(仮称) 由利本荘岩城風力発電事業

環境影響評価方法書

補足説明資料

株式会社 レノバ

図2 対象事業実施区域

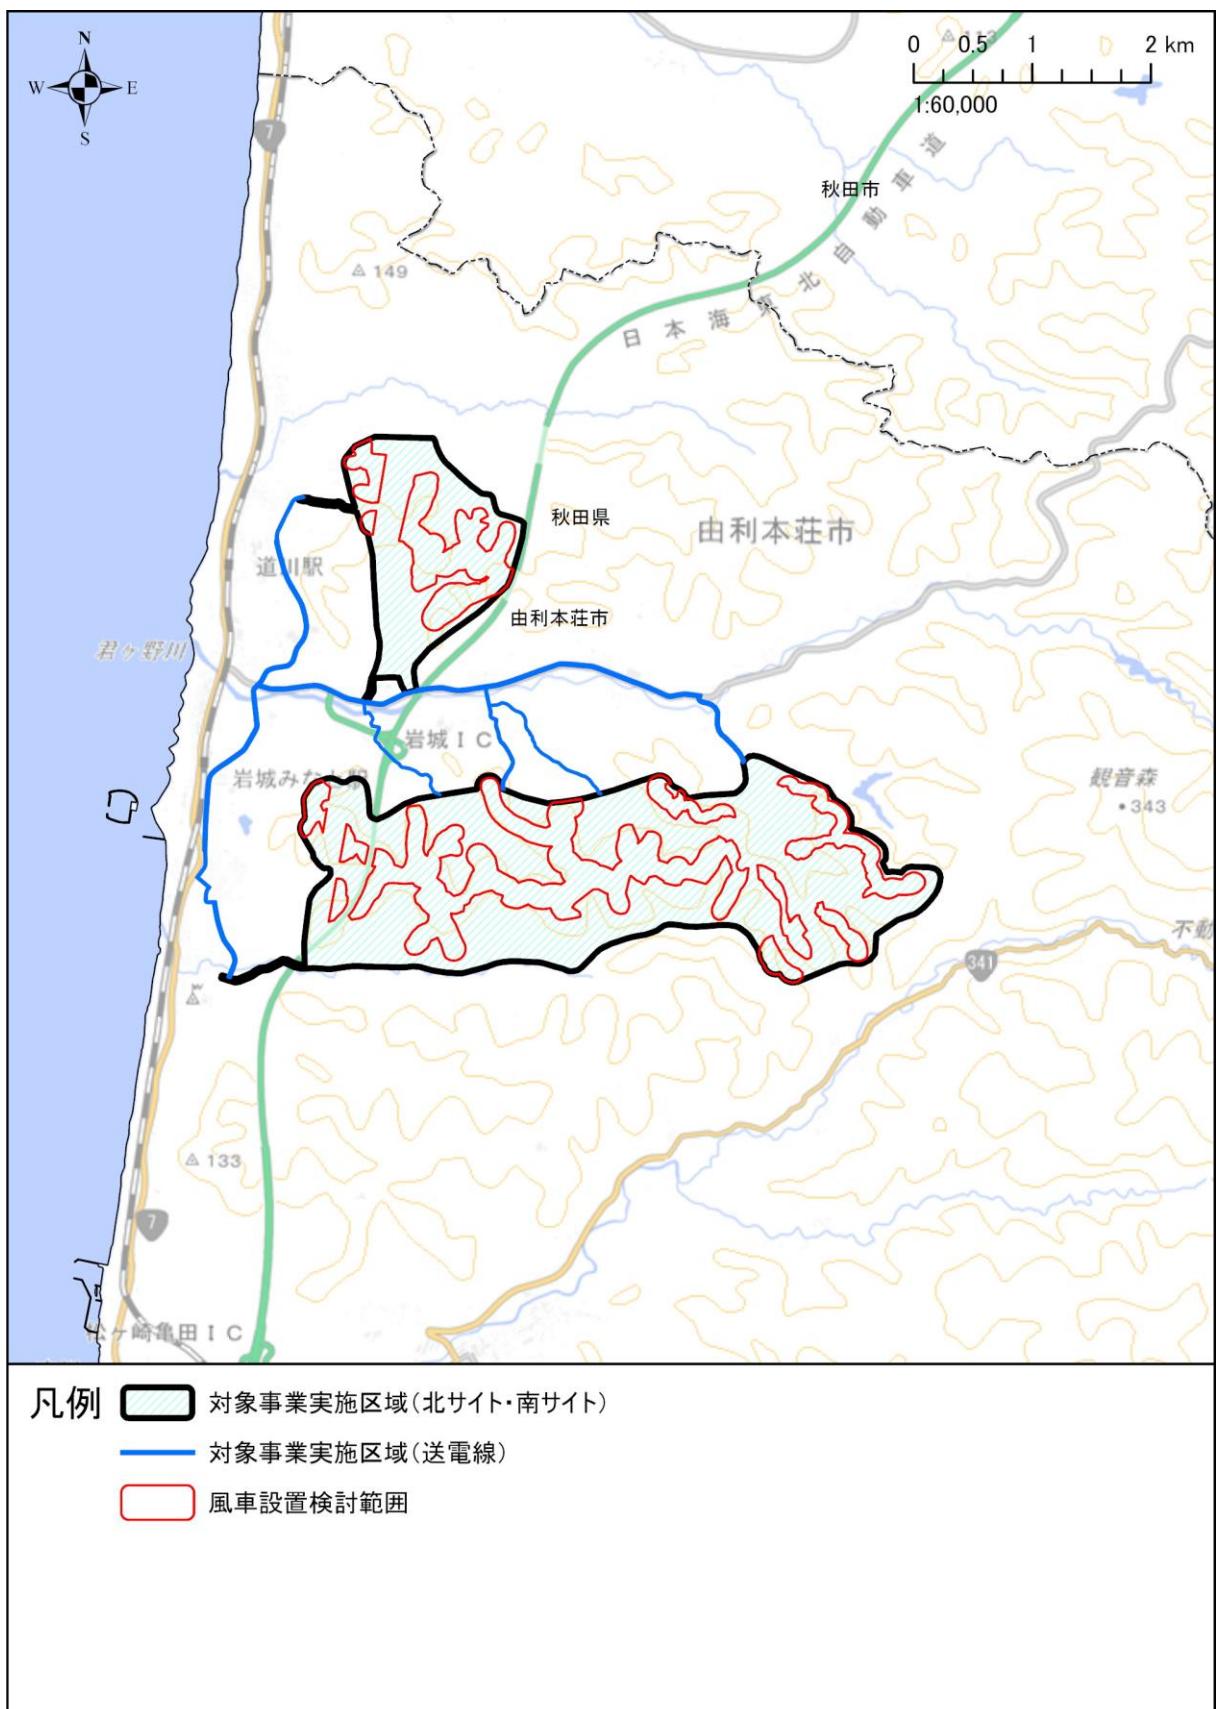
対象事業実施区域（送電線）とありますが、黒い細実線が送電線の位置でしょうか？それとも送電線を含む地域を囲んでいるのでしょうか？対象事業実施区域と同じ黒線でわかりにくいうことも含め、わかりやすい図にしてください。次ページ以降の図も同様。

対象事業実施区域（送電線）の色を図2のように変更しました。準備書においては対象事業実施区域と対象事業実施区域（送電線）を異なる色にします。

図3 想定される風車の概要

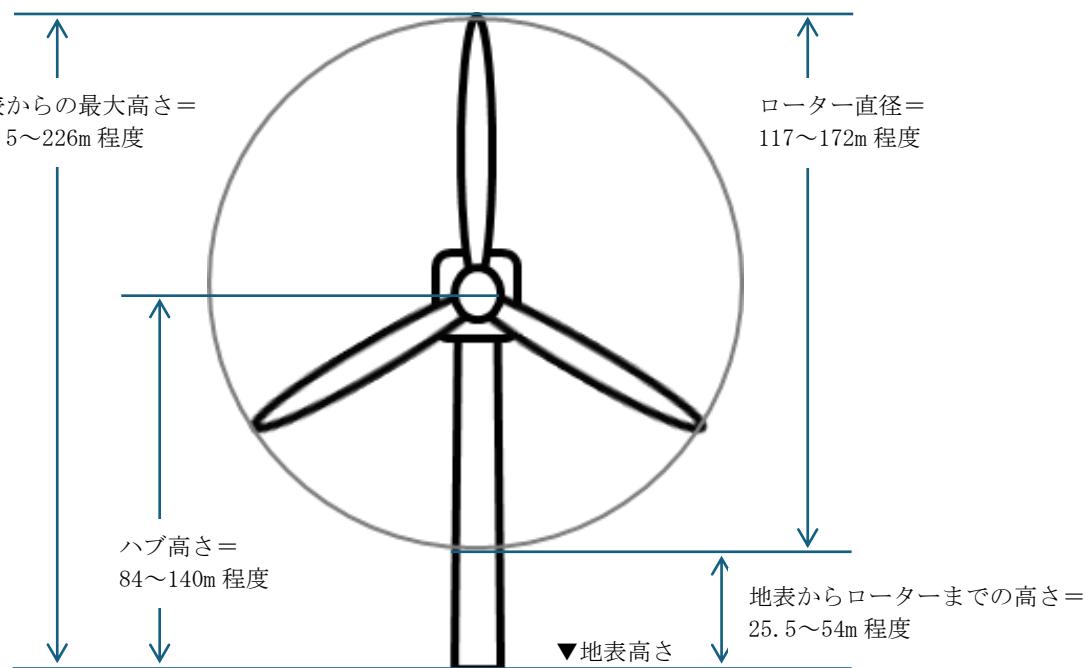
図2.2-3 地表からローターまでの高さについて、最大だけでなく最低高さも記載してください。

地表からローターまでの高さ等をレンジで記載しました（図3参照）。なお、準備書では風車は確定しておりますため、レンジではなく確定した数字で記載します。

図4 送電線 154kV 由利 A, B 線の位置

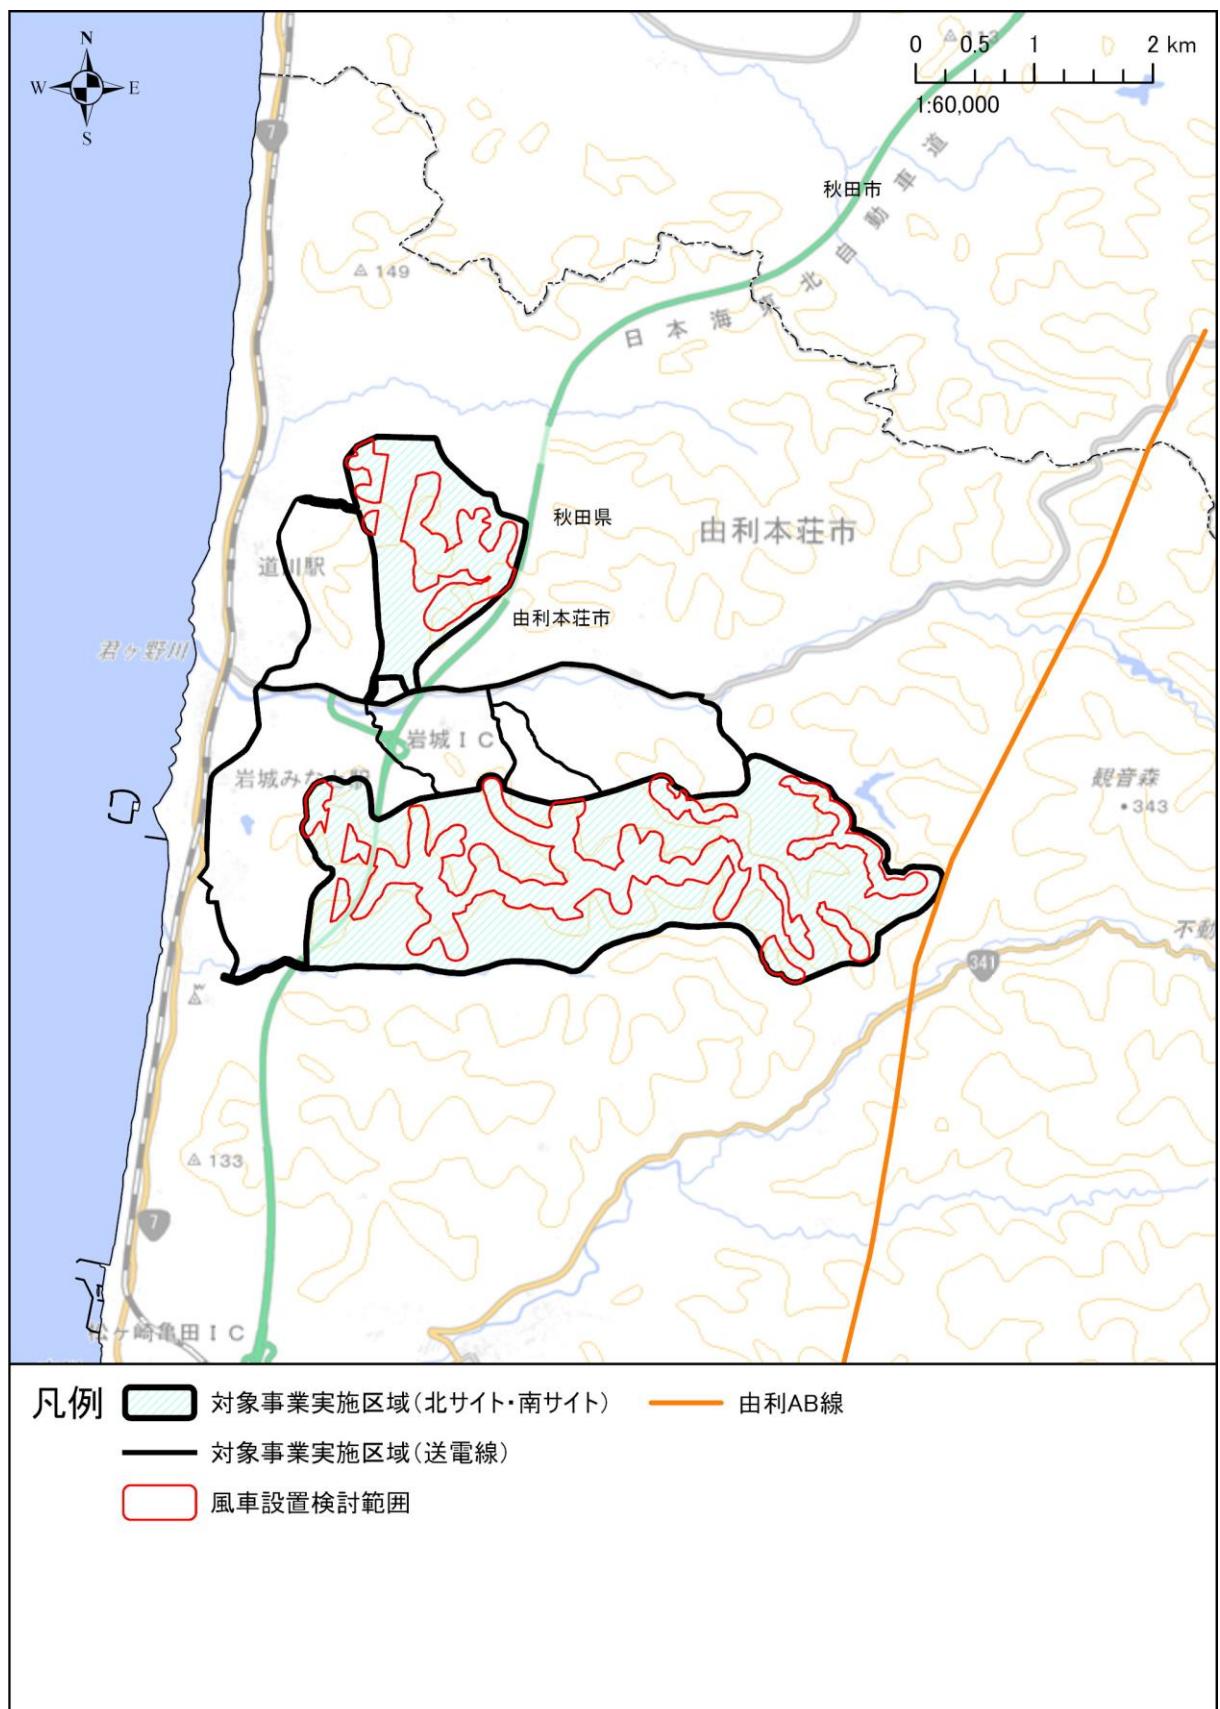
送電線154kV由利A, B線の位置を図にお示しください。

この図を準備書に記載してください。

送電線 154kV 由利 A, B 線の位置を図 4 に示します。

準備書において、送電線の位置図を掲載します。

図 5 風車ヤードの形状の例

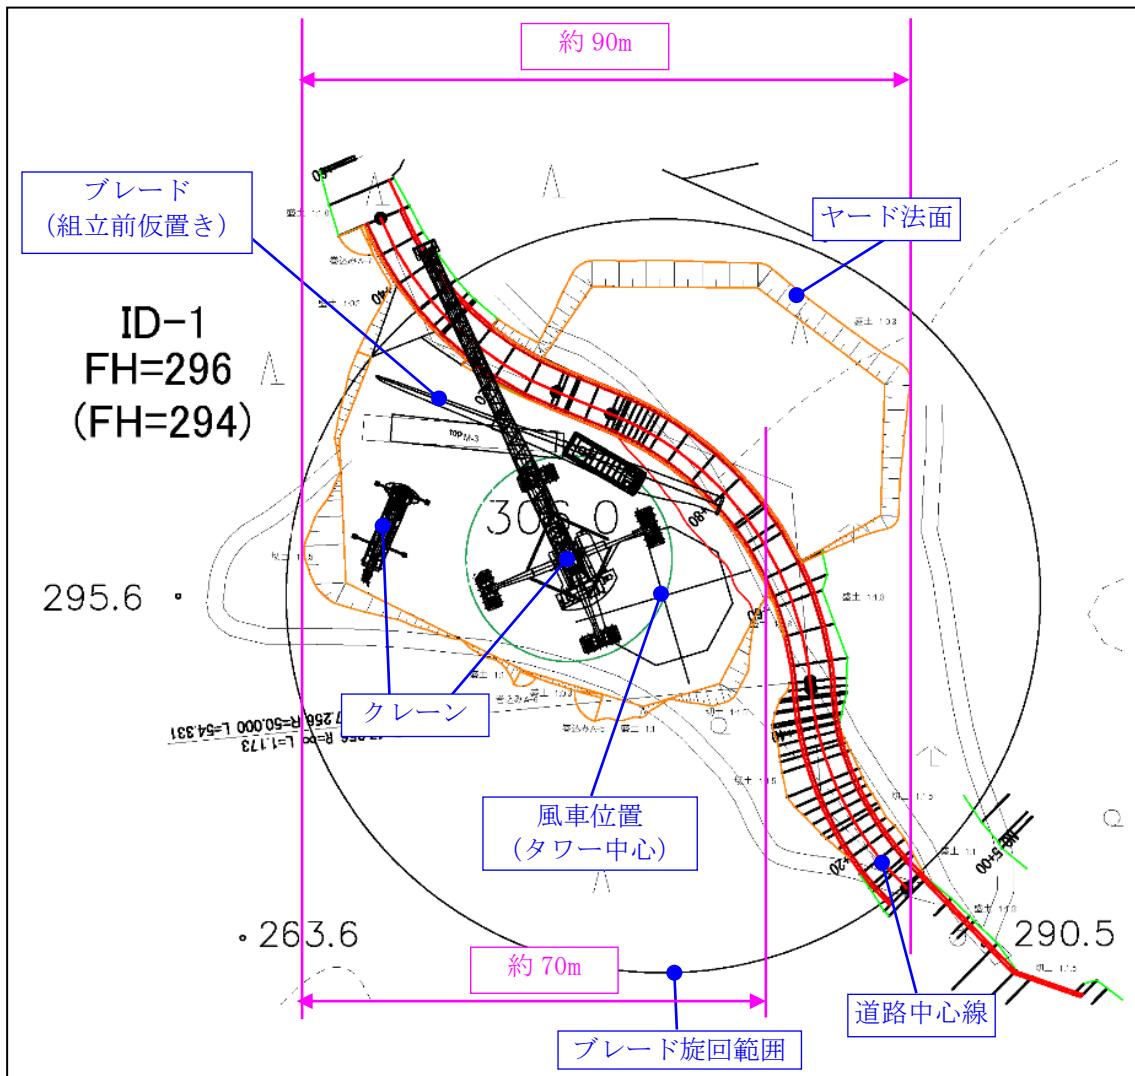
図2. 2-4 図中の記号、数字および各色の線の意味をもう少し分かりやすく記載してください。  
単位も入れてください。

「図 2. 2-4 風車ヤードの形状の例」

⇒長さの単位を記載してください。

図5に図中の各部の名称、大きさの目安を追記しました。

⇒図 6 に示す通りです。

図 6 大気測定期、測定地点

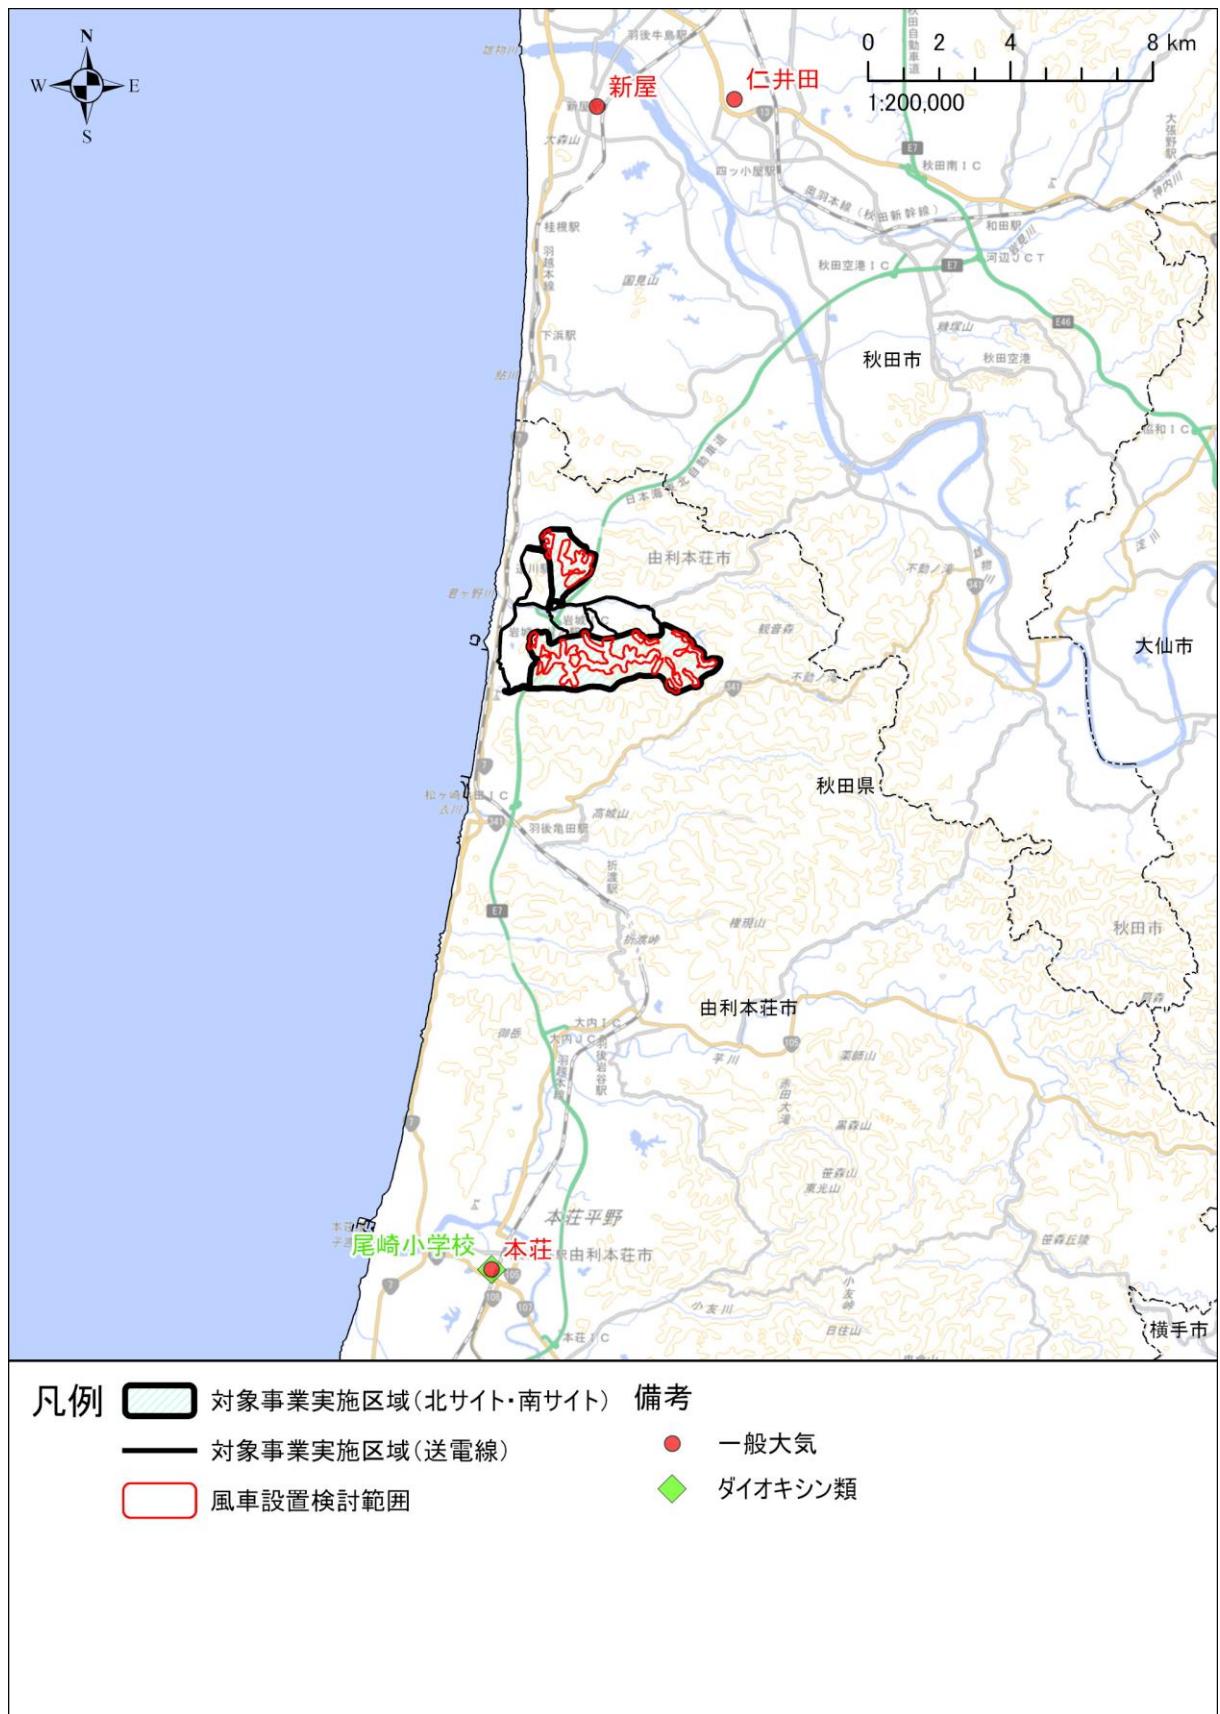
尾崎小学校の位置を図3.1-2（3-6ページ）にお示しください。

ダイオキシン類測定地点の尾崎小学校は、大気測定局である本庄測定局（所在地：尾崎小学校）と同様の地点です。図6に位置を示します。準備書においてはこの図と差し替えます。

図 7 自動車騒音評価区間

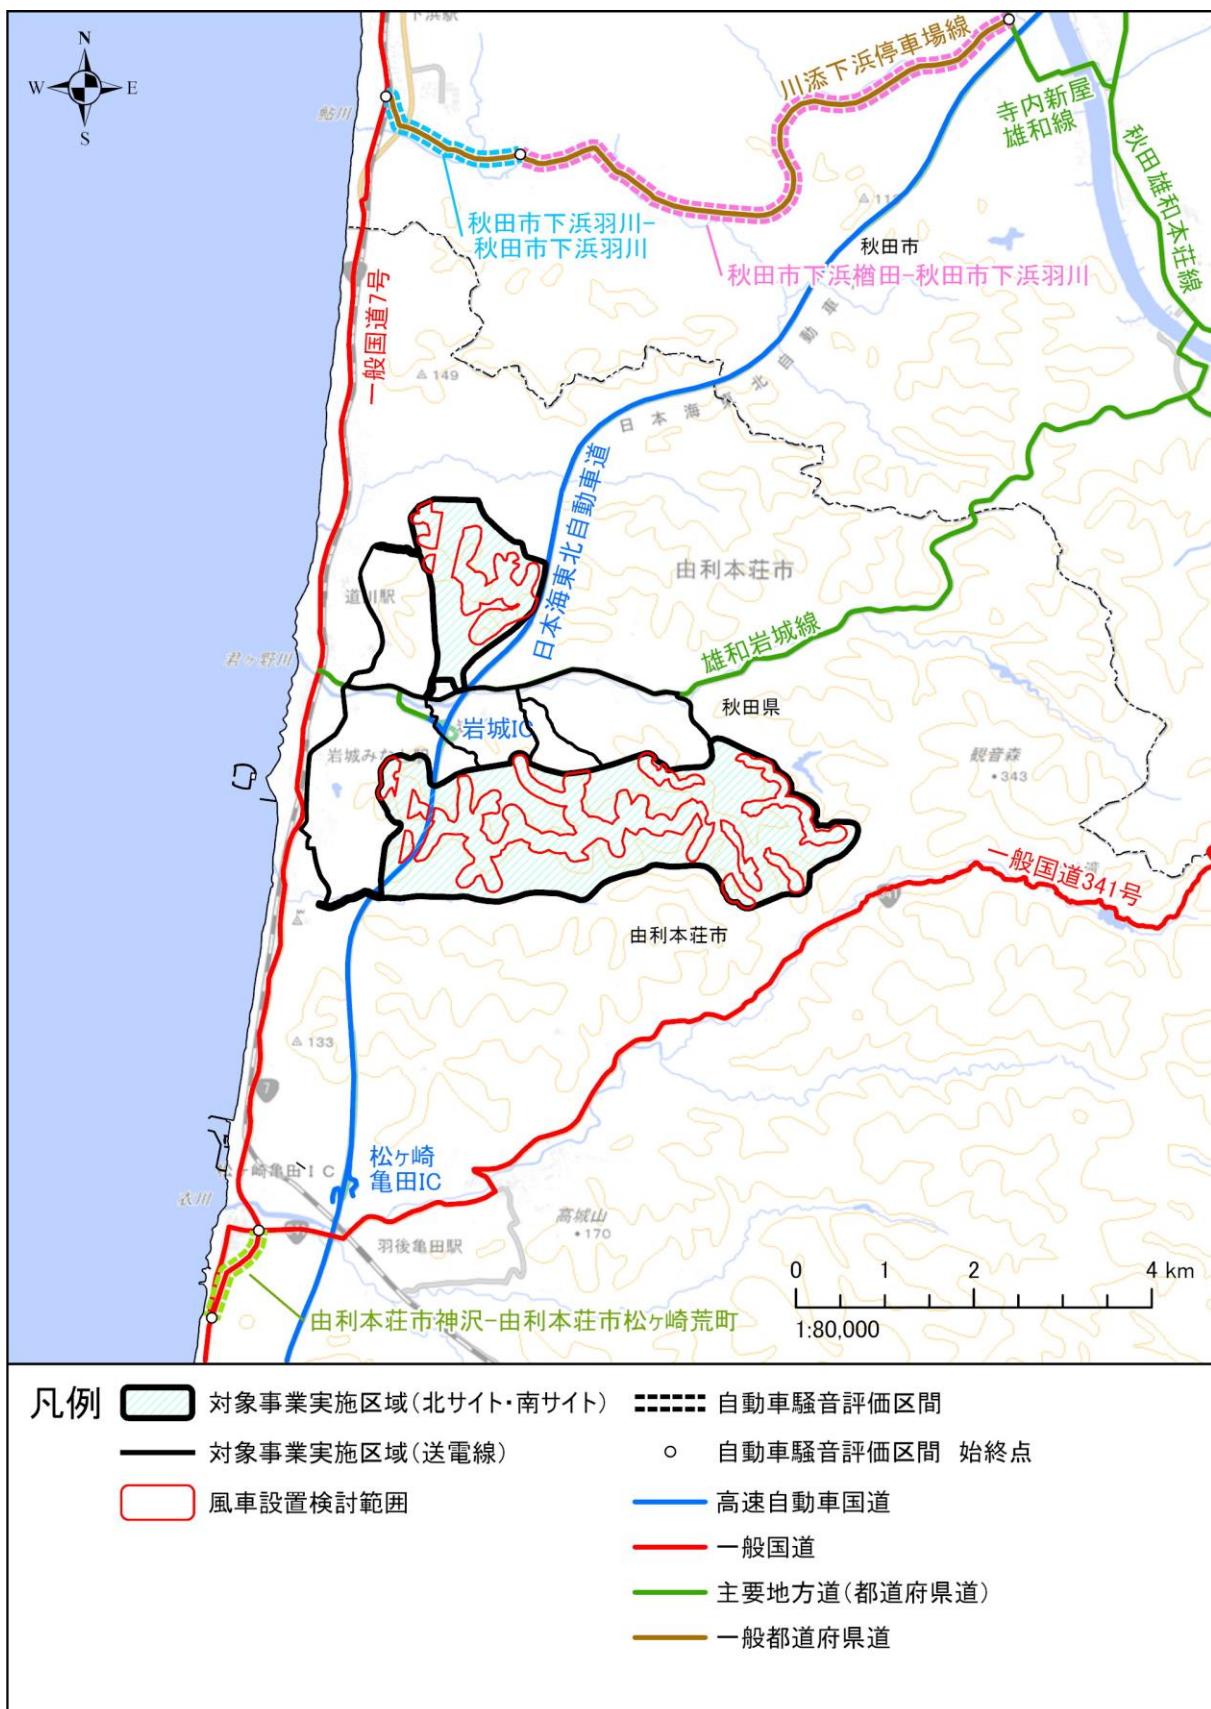
自動車騒音の測定は評価区間について実施されていると理解しました。本文では「地点」で測定していると書かれていますが「評価区間」に修正してください。また、図では評価区間がすべて同じ色で区別しにくいため、わかりやすくしてください。

準備書において、「地点」を「評価区間」に修正します。また、図を図7に差し替えます。
